ÚZEMNÍ PLÁN MĚSTA BRNA

Textová část Odůvodnění

Kapitola 18 Rozhodnutí o námitkách (včetně odůvodnění)

Svazek Nb34 *(bez osobních údajů)*

B. Námítka

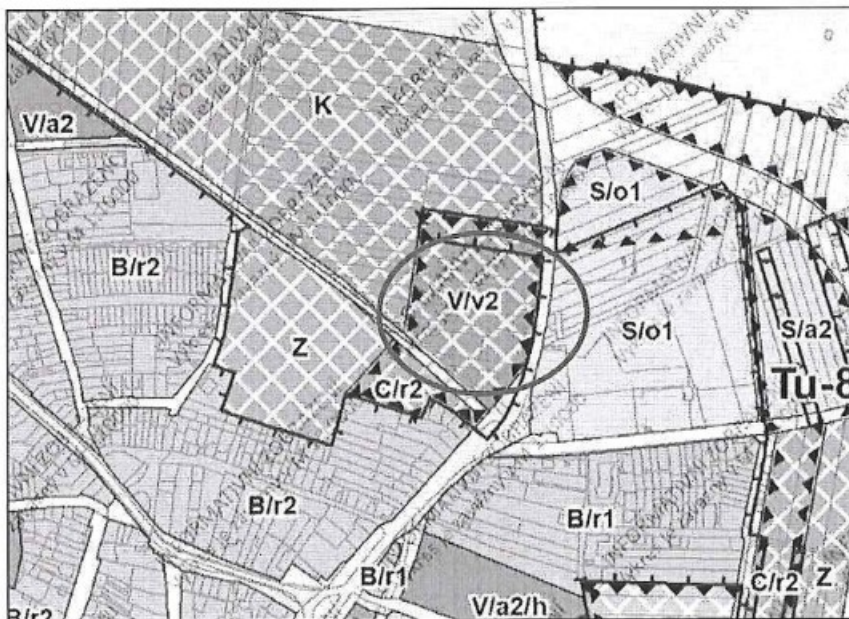
1. Nesouhlasím se zařazením parcel p. č. [redacted] v k. ú. Tuřany v návrhu Územního plánu města Brna do navrhovaných ploch veřejné vybavenosti „V/v2“ a požaduji jejich zařazení do plochy bydlení „B“.

2. Požaduji přearování sousedních pozemků navržených jako plochy občanské vybavenosti „V/v2“ na plochy bydlení „B“.

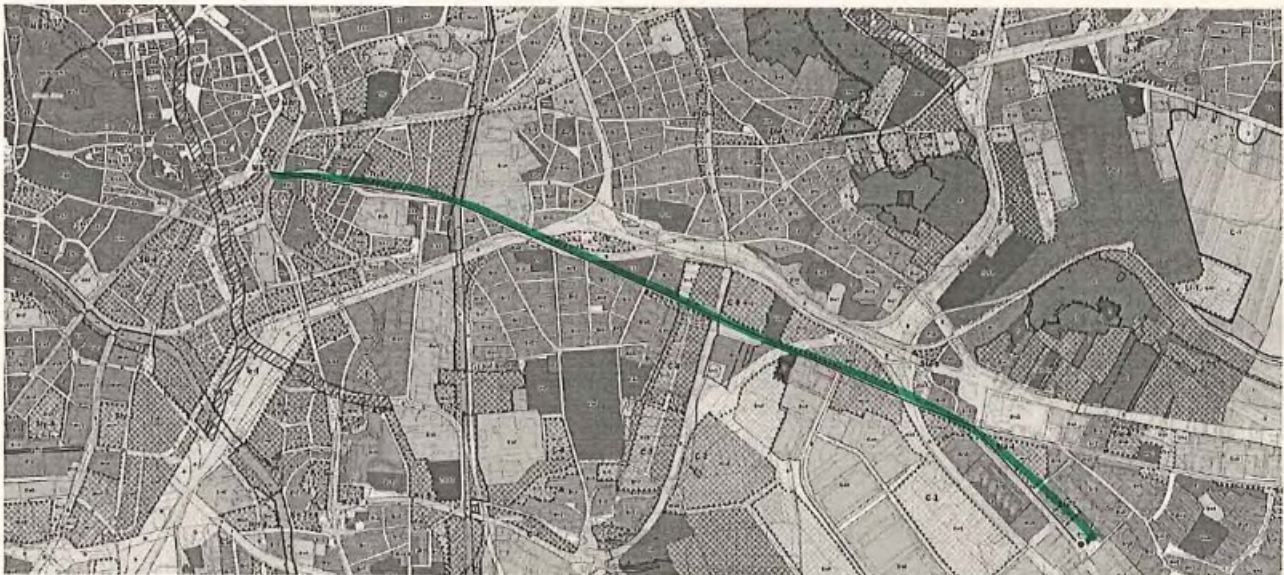
Navrhnete plochy pro kolejovou dopravu typu MHD (tramvaj, S BAhn, příměstský vlak) na trase vyznačené na mapě, případně protažené do Šlapanic. Navrhnete plochy pro kapacitní parkoviště P+R ve Slatině u zastávky této dráhy.

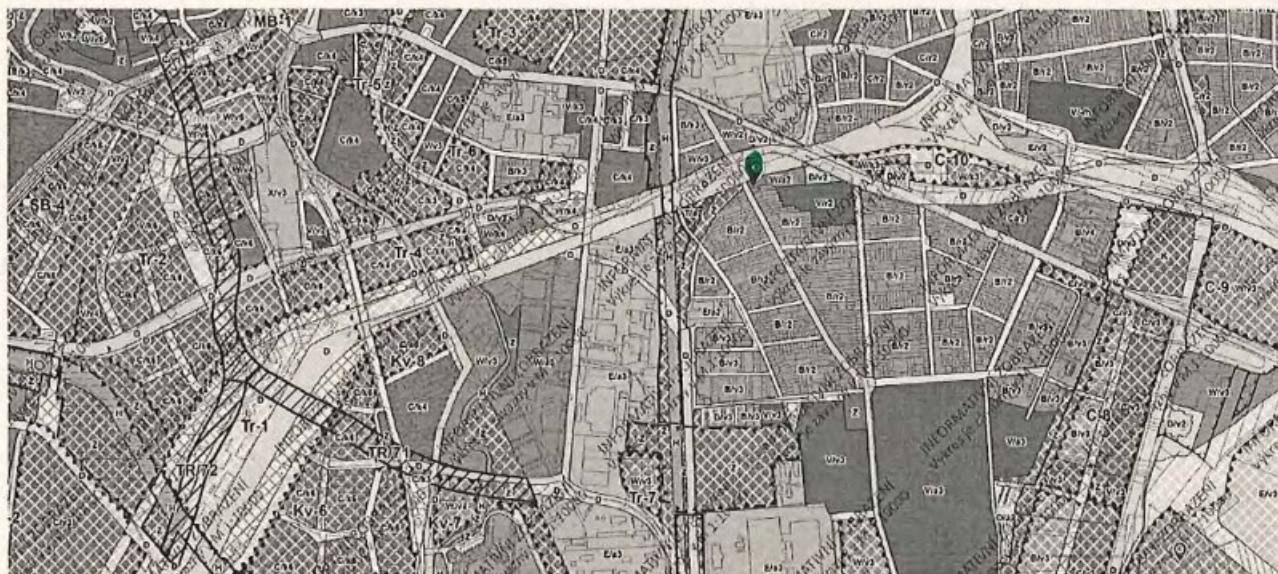
Zachovejte zelenou plochu při ulici Charbulova - jedná se o cca polovinu plochy W/a2 v západní části.

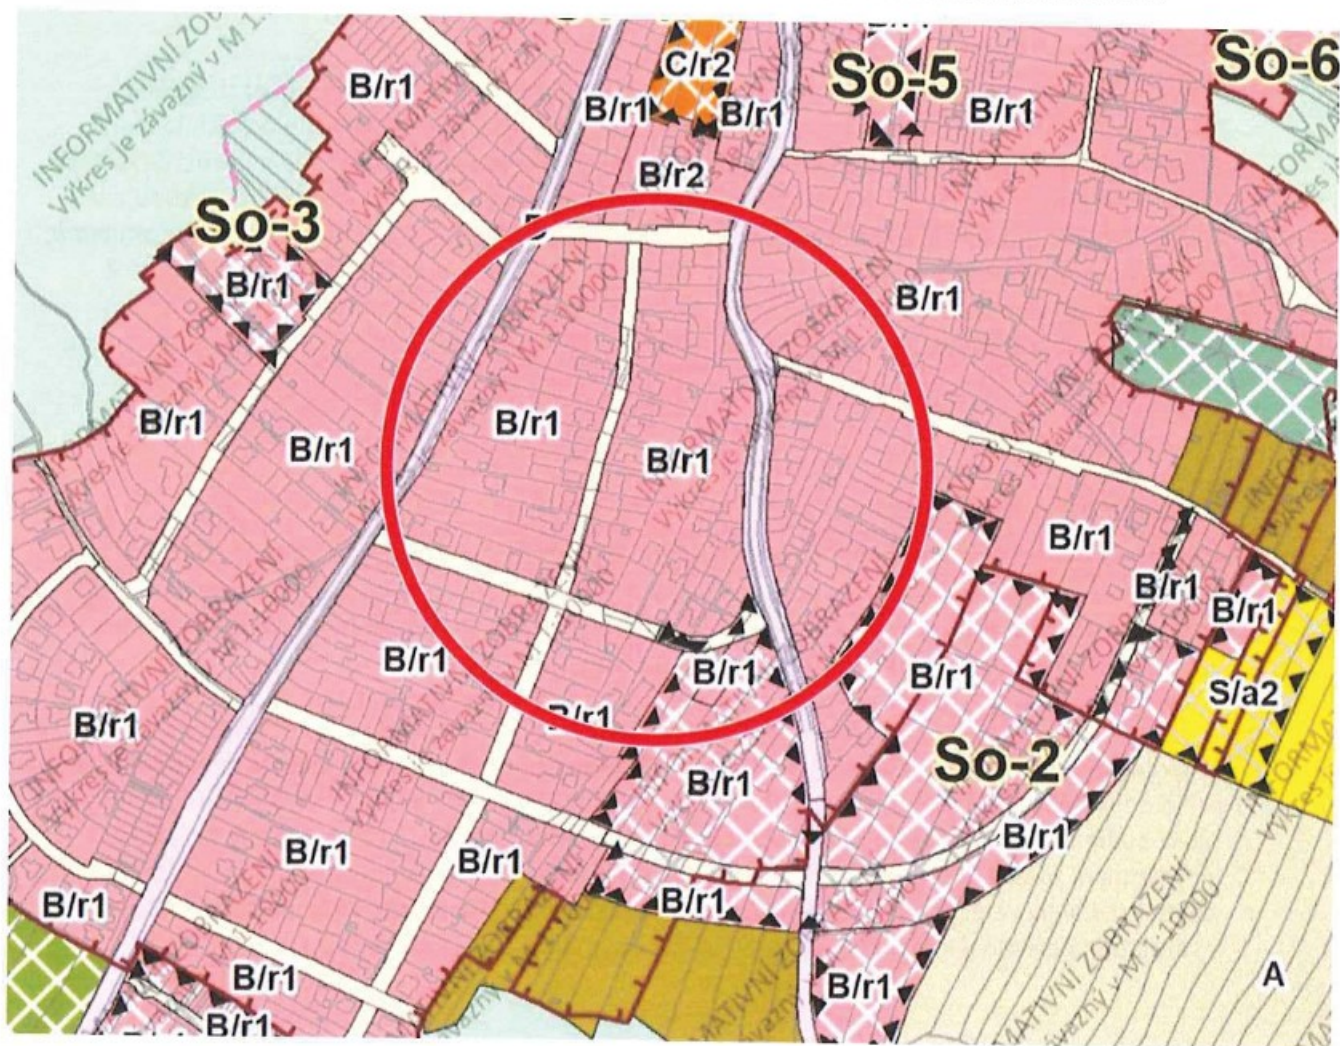
V centru Soběšic je zachovaná původní struktura obytné zástavby jako významný prvek identity původně příměstské obce. Tato struktura zástavby je definována jako významná hodnota území také v podkladech pro zpracování ÚPmB – viz. ÚAP 2016 – kapitola Hodnoty. Tyto hodnoty jsou v současnosti chráněny regulativy Územního plánu zóny Soběšice.

V minulosti opakovaně vznikaly záměry, které v Soběšicích navrhovaly zástavbu "v druhé řadě" a tím mělo dojít k narušení původní struktury zástavby v stabilizovaných plochách bydlení. Konkrétně v ploše bydlení vymezené ulicemi Zeiberlichova, Na Kovárně, Na klínku, Loučná byla předložena k projednání změna ÚPZ Soběšice – č. RP5/09, která měla za cíl zdeformovat regulace stabilizované obytné zástavby ve prospěch zástavby ve druhé řadě. Naštěstí Zastupitelstvo m. Brna tuto změnu v roce 2014 odmítlo a k realizaci zástavby uvnitř obytné plochy zatím nedošlo.

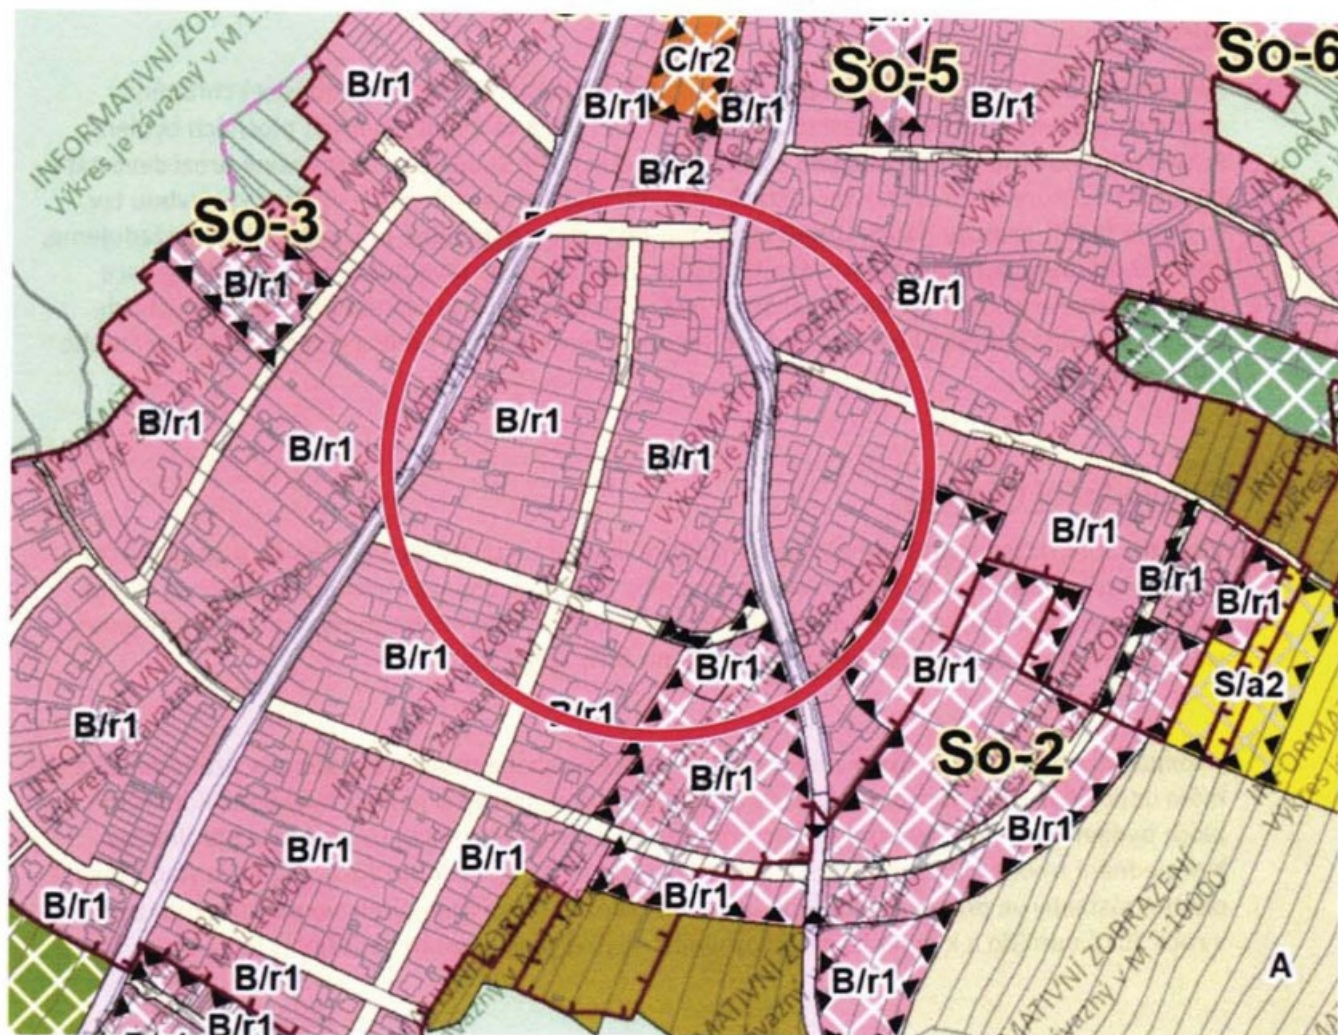
Nesouhlasím se záměrem změny parcely č. [redacted] druhu pozemku zahrada na stavební pozemek a
nesouhlasím se záměrem posunutí stavební hranice.

Námítka číslo 1 (zákres)

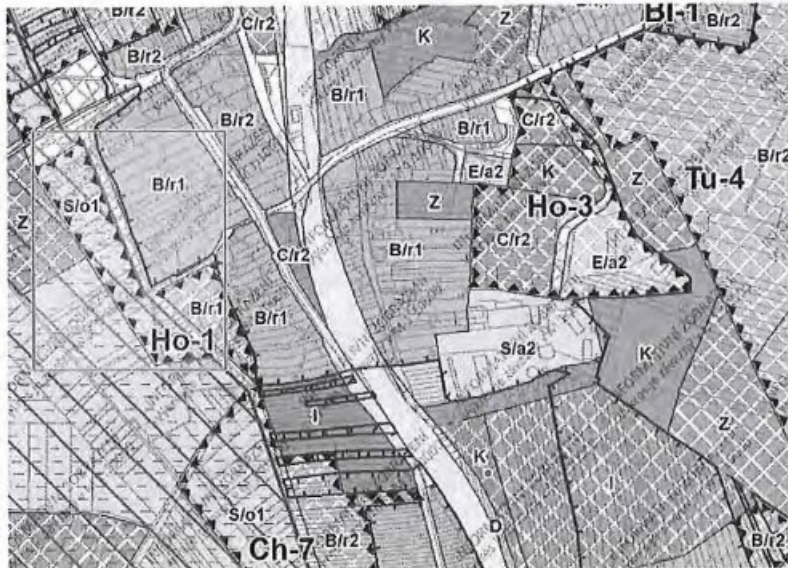
Dobrý den, jsem vlastníkem parcely č. [redacted] katastrální území Holásky. Chci vyjádřit naprostý nesouhlas se záměrem vybudovat pod zahradami rodinných domů (na ulici Na návsi - Holásky) areál/lokalitu pro sportovní využití na úkor zemědělské půdy. V Holáskách máme několik sportovišť včetně holaseckého hřiště. Další sportoviště je v lokalitě u potoka, v Brněnských Ivanovicích, v Tuřanech, u Olympie na druhé straně dálnice (vzdálenost cca 3 km) a prakticky celá městská část Komárov podél řeky, dále je velmi blízko sportovní areál v Chrlicích. Navíc naše rodina vlastní několik generací na plánované lokalitě zemědělskou půdu, která je velmi kvalitní a doporučuji udělat její kontrolu kvality. Nejen, že nikdy nedovolíme prodej těchto polí, na kterých několik generací naší rodiny tvrdě pracovaly, jelikož se jedná o původní bažinatou oblast mokřadu s nadstandardně kvalitní zemědělskou půdou, které je na celé Jižní Moravě velmi málo a tímto způsobem zcela bez rozmyslu a proporcionálního uvažování měníte charakter našeho domova, jeden ze základních důvodů proč většina obyvatel na této straně ulice jsou aktivní zemědělci, právě proto, že máme v zahradě a pod zahradami kvalitní zemědělskou půdu, která nás mimo jiné v této době i živí. Na místo desítek let odkládané revitalizace holaseckých jezer plánujete opět nesmyslné sportoviště, na místě kam nepatří a nemá tam co dělat, jelikož je jich dostatek v okolí, tento záměr není naprosto ve veřejném zájmu, takže vyvlastnění nepřipadná v úvahu. Navrhují ponechání plochy zemědělské, na místo nových ploch pro sportoviště je naprosta utopie a musí se jednat o nějaký skrytý záměr, jinak by tahle hloupost nikdy někoho nenapadla. Sjednejte nápravu a vraťte prosím na místo žluté sportovní plochy, zpět vzácnou plochu zemědělskou.

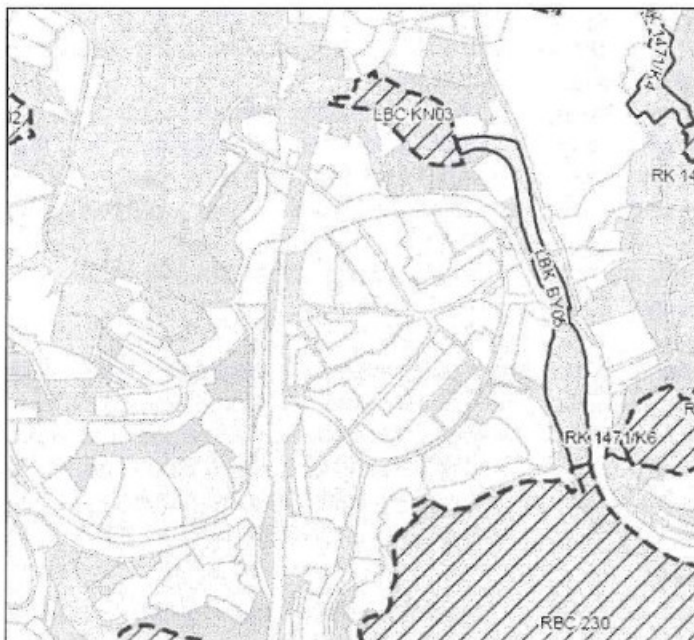
Funkční ÚSES má být spojitým systémem, což v mnoha případech není dodrženo. Metodika sice předpokládá možnosti určitého přerušení, ale v mnoha případech je vymezení určitých skladebných částí nadbytečné někdy chybějící. Jedním z více příkladů je např. biocentrum LBC RE01 bez návaznosti, odůvodněná lokalizace není a bez této návaznosti nemůže být ani do budoucna funkční.

Opačným příkladem je absence navázání RBK vyšších hydrických řad Svratky RK 1473 (dle ZÚR JmK), kde je již nevhodně zakončen biokoridor lokální úrovně, ovšem bez kontinuity s přehradní nádrží. Zde lze upozornit i na nesprávnost vymezení v ZÚR JmK a na rozpor s metodikou ÚSES.

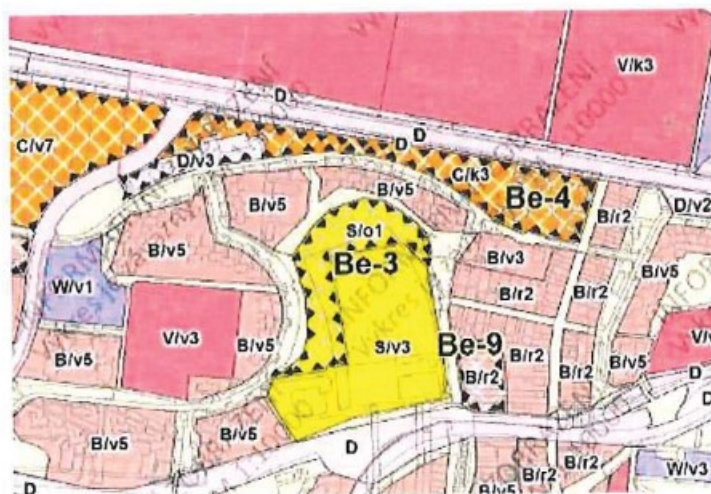
- V severní části rozvojové lokality nenavrhujte plochu sportu, ponechte ji jako veřejnou zeleň. Přínos plochy sportu neodpovídá ztrátě.
- V území je množství vzrostlých stromů, louka, potřebná pěší cesta, volný prostor, kompenzující koncentraci obyvatel v ulici Pod nemocnicí a sběrné komunikace na opačné straně obytných domů.

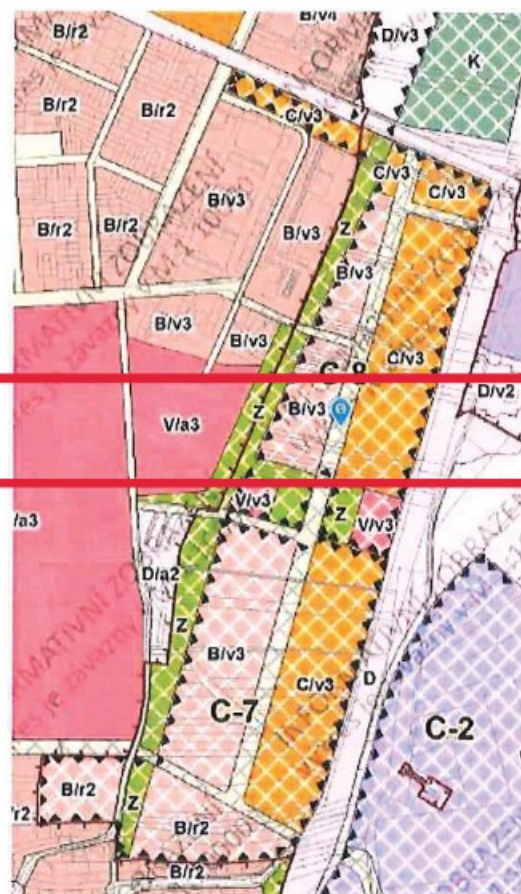
- U obou rozvojových lokalit doplnit jednoznačnou podmínku pohodlného a rychlého napojení:
 - IAD z ulic Černovické (VMO) a Olomoucké,
 - na kapacitní veřejnou dopravu tak, aby se předešlo negativním dopadům vzniklé dopravy na Černovice.
- Doplníte podmínku výstavby vybudováním kmenové kanalizační stoky.
- Do rozvojových ploch zahrňte i plochu D/a2 při léčebně a změňte ji na plochu smíšenou. Má do budoucna potenciál přestavby a propojení cizorodých ploch.
- Vymezte veřejné prostranství.

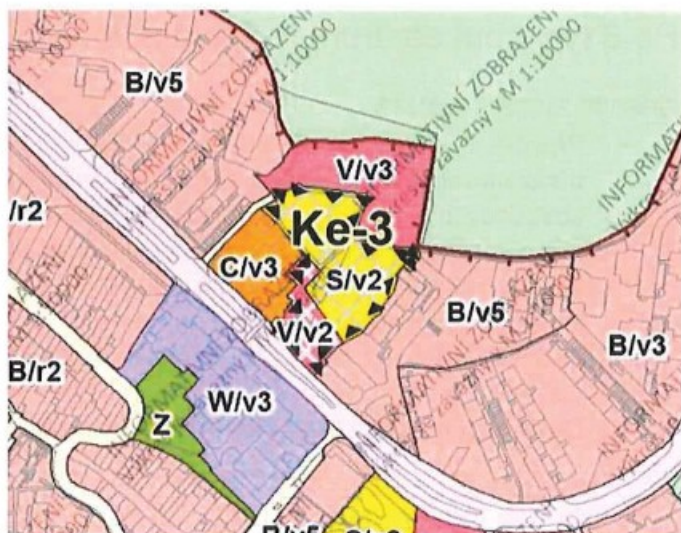
- Navrhujeme rozšíření rozvojové lokality i na protější "břeh" Libušiny třídy - až po ulici Desátkovou - a zástavbu podmínit minimálně územní studií celé rozvojové plochy.
- Jestli v Kohoutovicích něco není stabilizované, pak je to právě území mezi Desátkovou a Libušinou třídou - včetně "třídy" samotné a někdejšího centra městské části, které na ní leží.

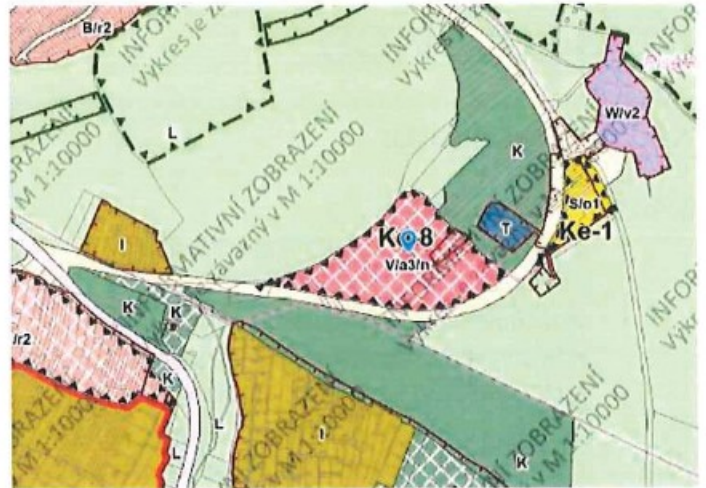
- Navržená plocha pro DPS představuje neodůvodněnou suburbanizaci v rozporu s cílem kompaktního města.
- Senioři potřebují klid, ne však izolaci. A toto je izolované místo. DPS by měl být v blízkosti obchodů, služeb a veřejné dopravy, ne v lese. I jakékoli jiné služby v této kategorii by měly být v blízkosti veřejné dopravy.
- Rozvojová lokalita je desítky let kopírována z ÚP do ÚP, aniž by to mělo hlubší význam. Území úspěšně slouží k individuálním sportovním aktivitám a rekreaci. Nezdá se to, ale jinou louku Kohoutovice nemají.
- Navrhujeme stabilizovat tuto plochu v souladu s její stavem.

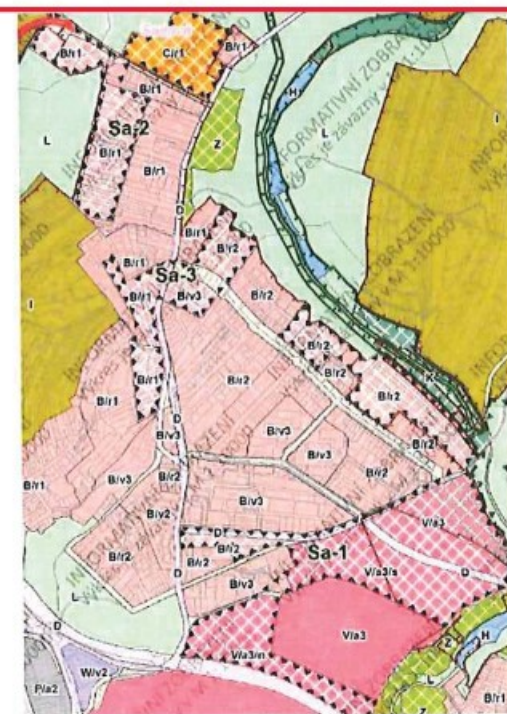
- Plochy pro bydlení podmínit kapacitní veřejnou dopravou.
- Rozvojovou lokalitu Sa-1 doplnit plochou smíšenou (C), ideálně podél navržené ulice na Lesnou.
- Monofunkční plocha (V) je nežádoucí. Škola by neměla být na kraji obce. Ani seskupení školy a dalších funkcí veřejné vybavenosti.

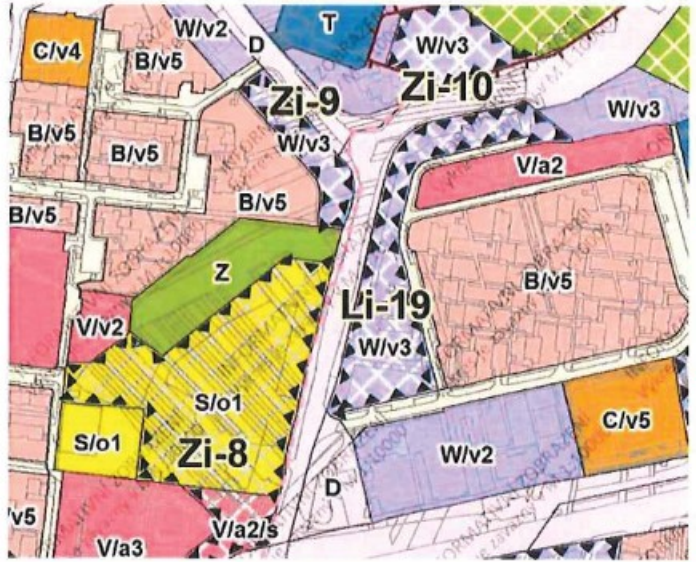
- Rozvojovou lokalitu zmenšit o část neformálního parku pouze na stávající plochu parkoviště. Pokud je příliš malá, lze ji přičlenit k sousední ploše C. Což by ostatně umožnilo umístit na ní také bydlení.

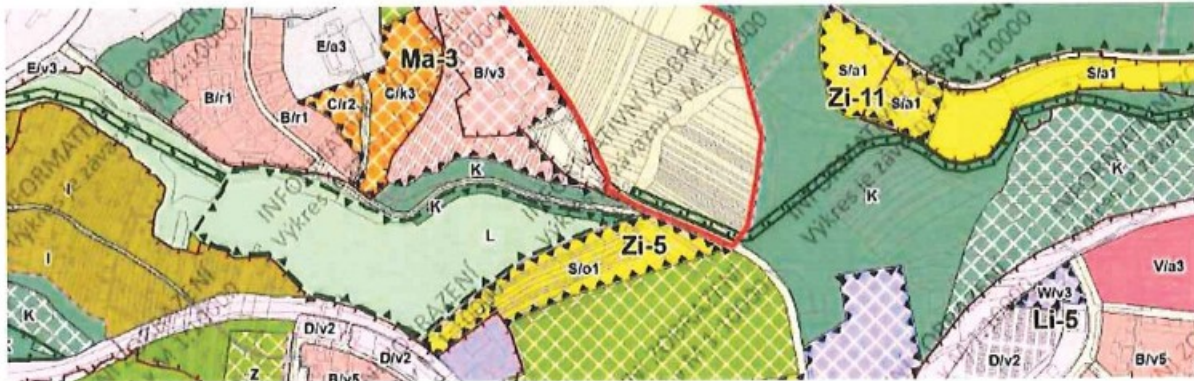
- V úseku Maloměřice - Líšeň vede cyklostezka pod Hády. Jde o turisticky příjemnou trasu, ale pro cyklo dopravu je mnohem vhodnější směr z křižovatky Jarní-Zimní po silniče ke křižovatce Pod Hády-Jedovnická. Požadujeme její zahrnutí do ÚPmB.

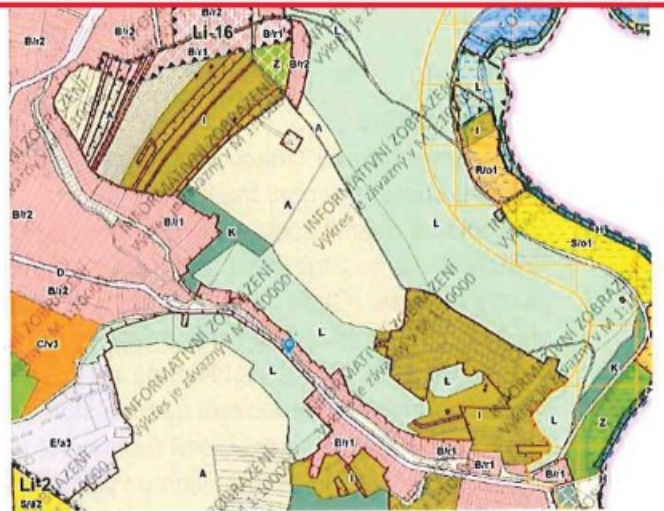
- Cyklotrasa z Mariánského údolí do Líšně vede kolem Kostelíčka. Jde o turisticky atraktivní trasu, ale pro cyklo dopravu je vhodnější trasovat údolím po ulici Ondráčkova.

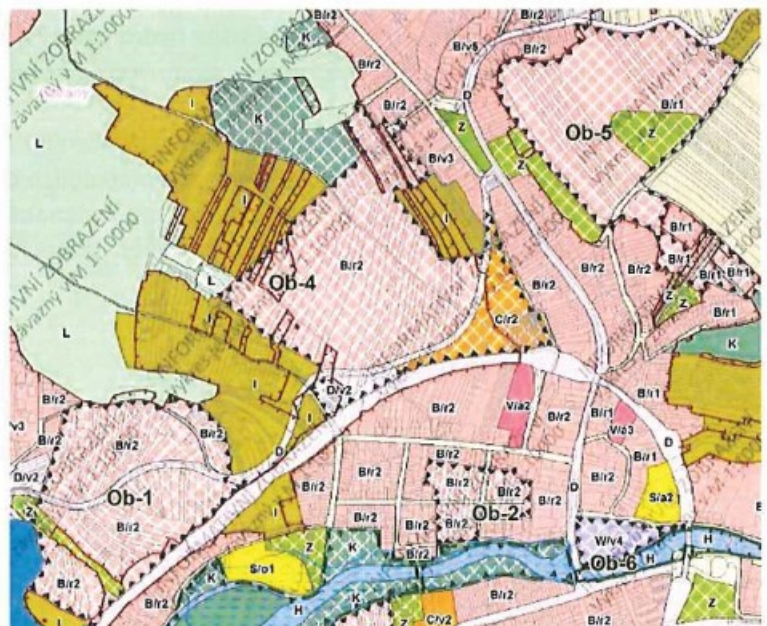
- Doplnit podmínku obslužnosti kapacitní veřejnou dopravou.
- Suburbanizace - S plochami Ob-4 a 5 nelze souhlasit dříve, než budou prokazatelně využity rezervy ve vnitřním městě (typicky Nová jižní čtvrť, Nová Zbrojovka apod.).
